ENQUÊTE PUBLIQUE
du lundi 22 avril 2024 au vendredi 24 mai 2024

relative à la révision
DU PLAN LOCAL D'URBANISME

et à l'approbation du
PROJET DE ZONAGE D'ASSAINISSEMENT

PROCES-VERBAL DE SYNTHESE

Hameau des
Meysonniers

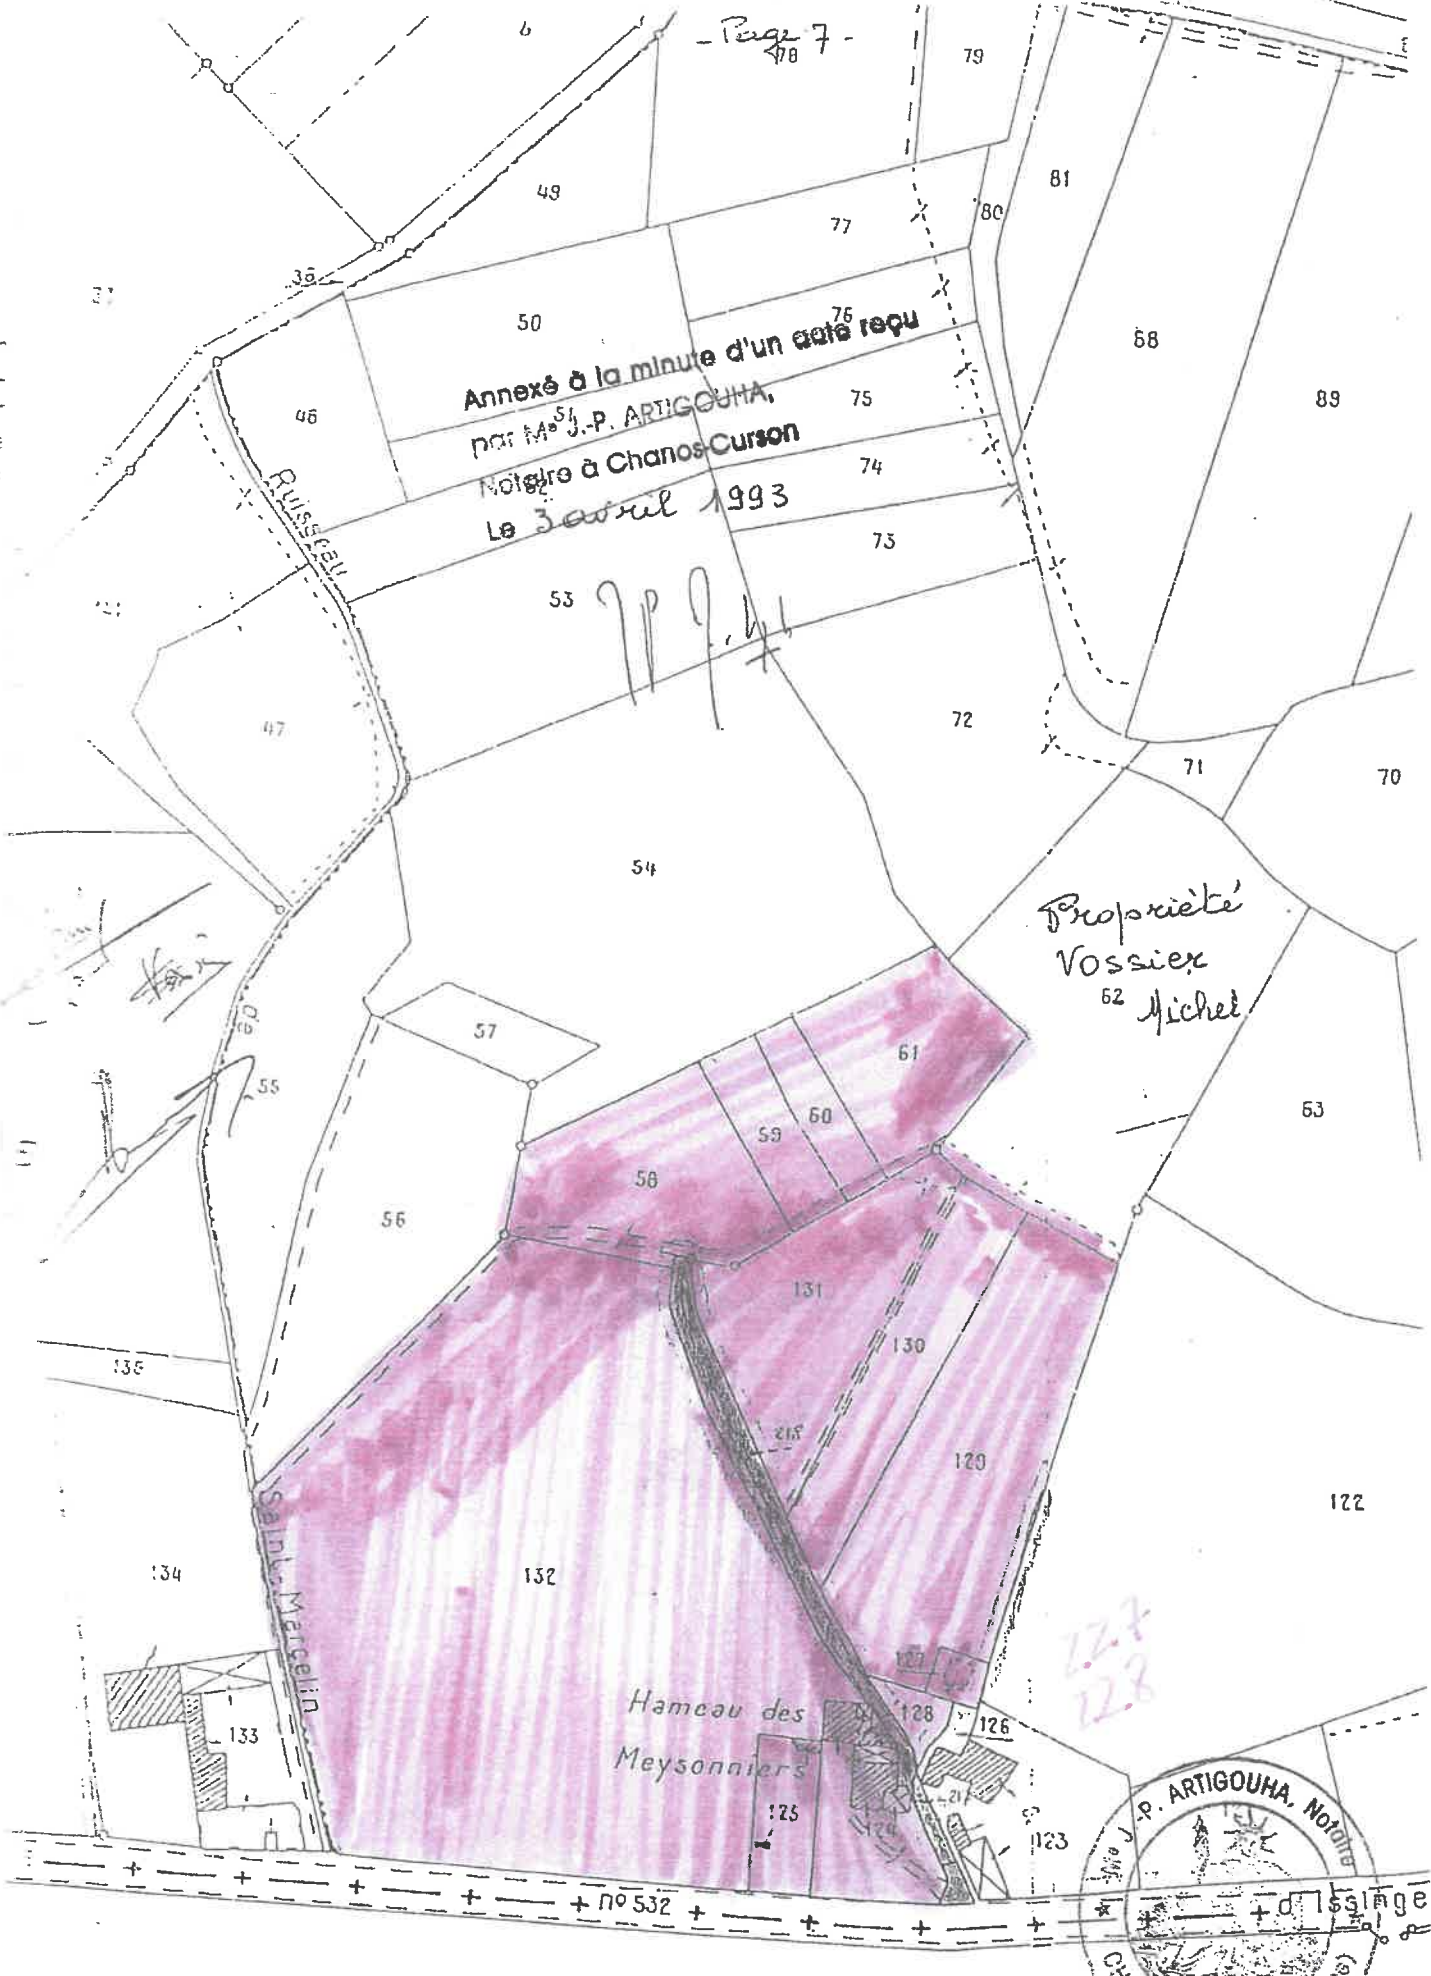
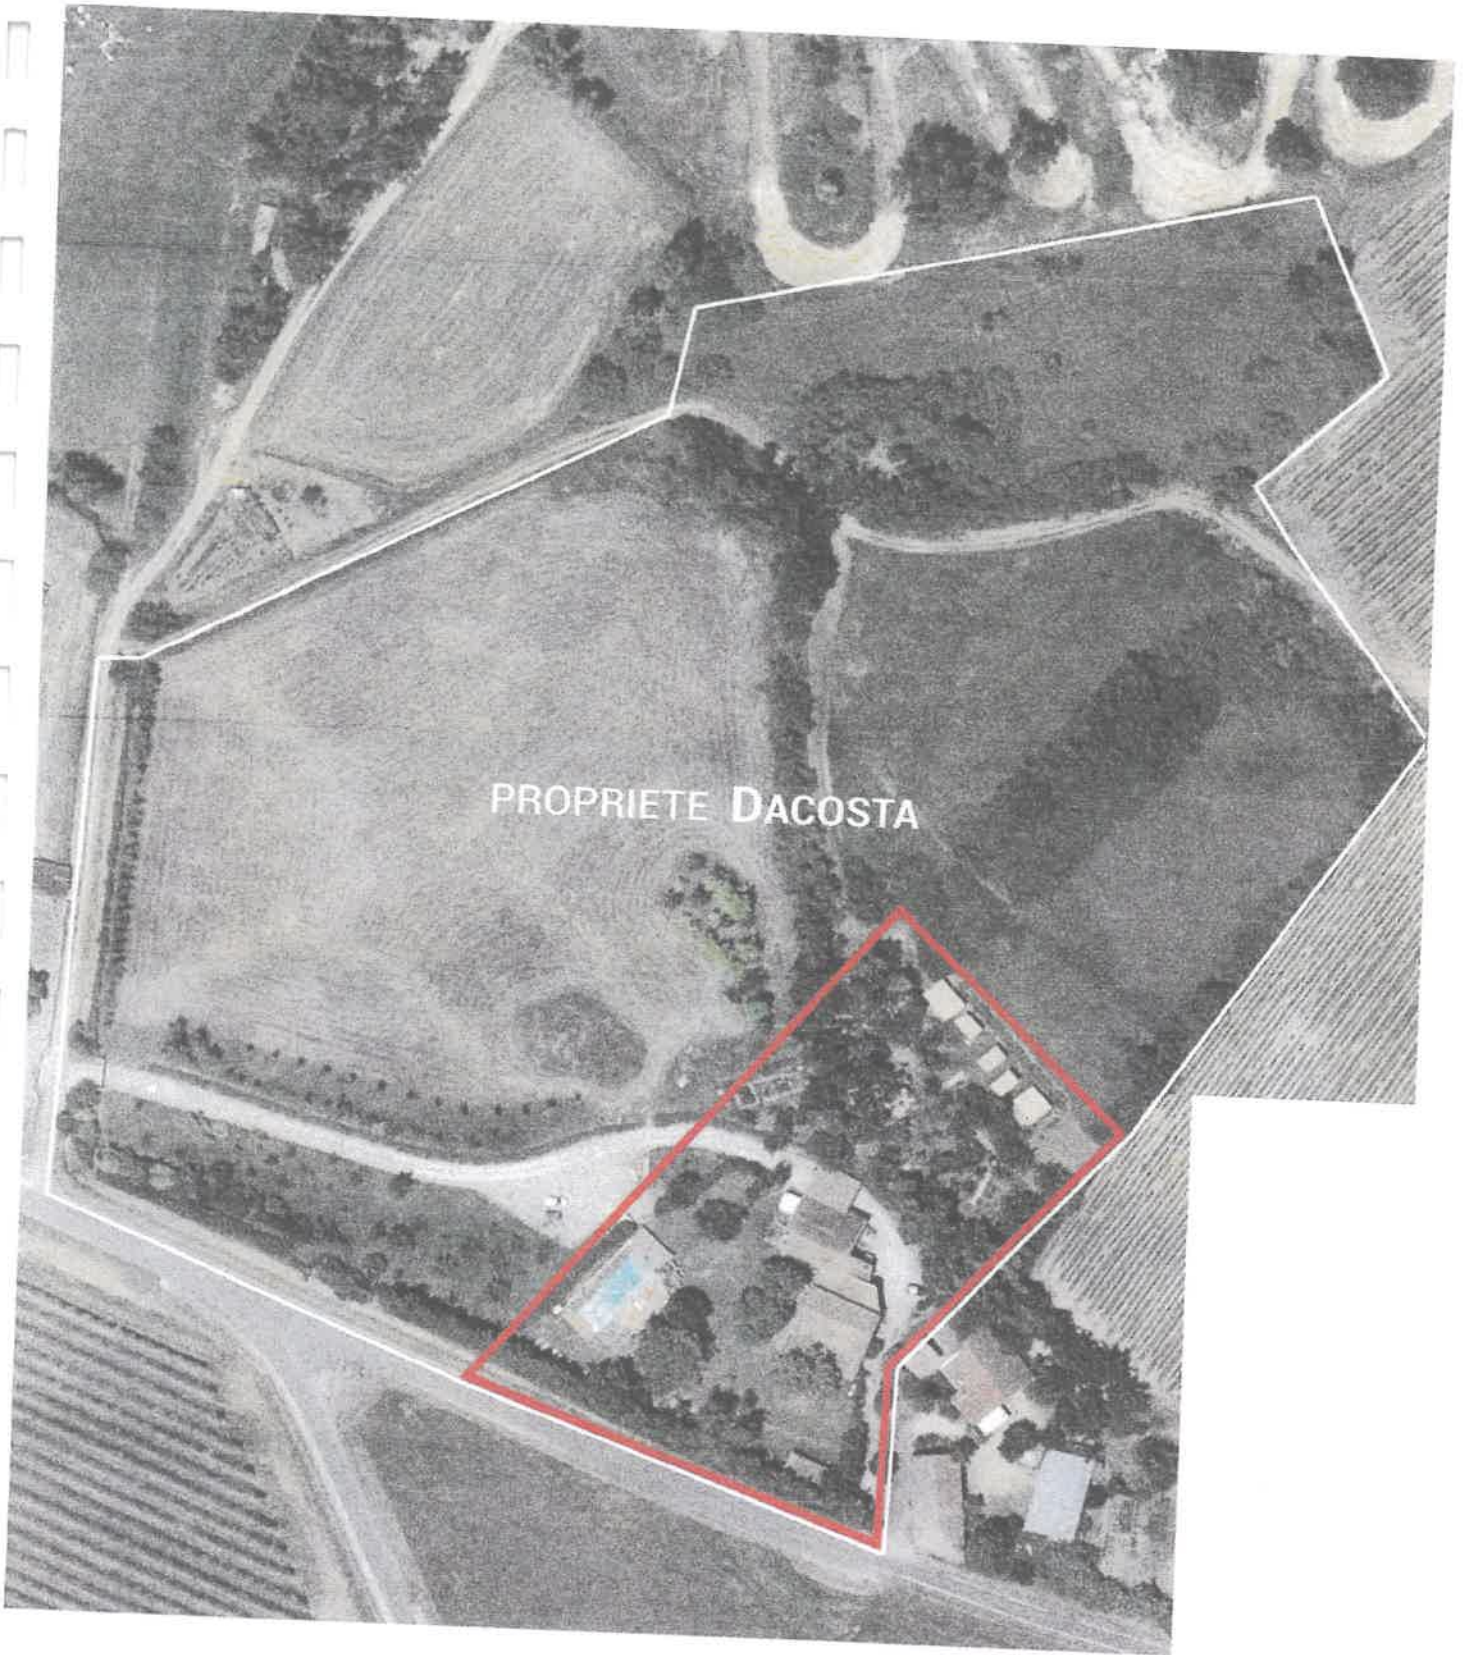
- **L 2 : Madame DA COSTA Annick/VOSSIER** souhaite la création d'un STECAL sur la partie de son terrain occupée par des constructions.

OBSERVATION : parmi l'ensemble des parcelles de Madame DA COSTA, celles concernées peuvent être celles cadastrées section ZB 124, 125 128 et peut être 129 et 130 pour partie.
